改善箇所説明図

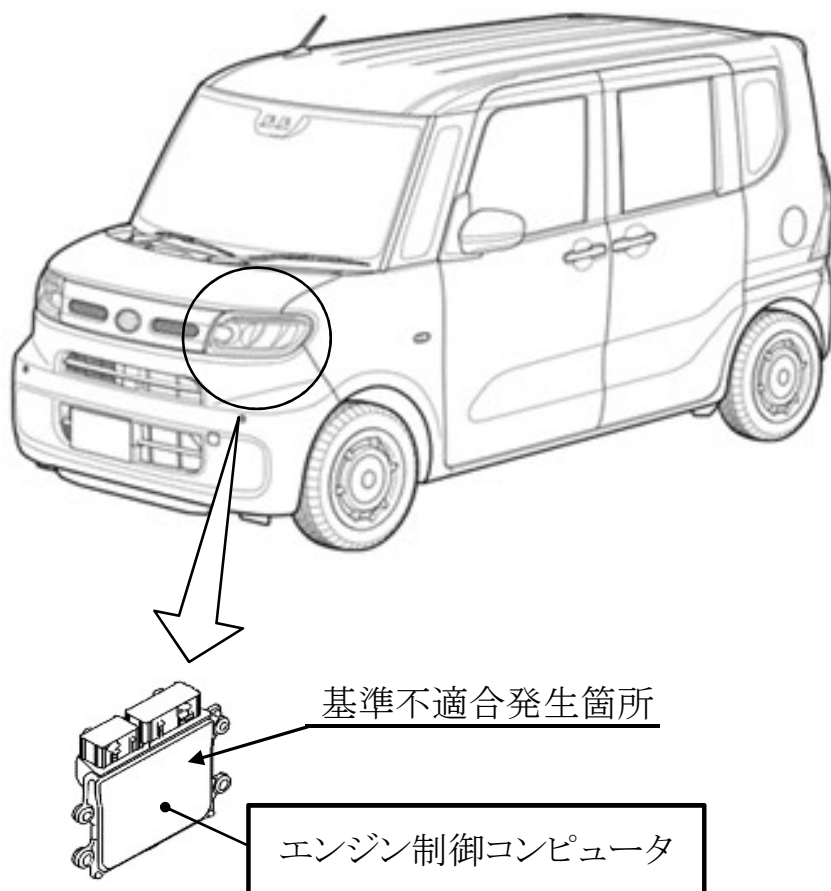
注: はプログラムを修正する部品を示す。

ターボ車のエンジン制御コンピュータにおいて、吸気管圧力センサの異常判定の設定が不適切なため、高地等の気圧の低い環境下で減速した際に誤ってセンサ異常を検出することがある。そのため、そのままの状態で使用を続けると、走行中にエンジン警告灯が点灯するとともに横滑り防止装置が作動しなくなるおそれがある。

全車両、エンジン制御コンピュータのプログラムを修正する。

運転者席側シート下の車台番号打刻の左側に黄色ペイントを塗布する。
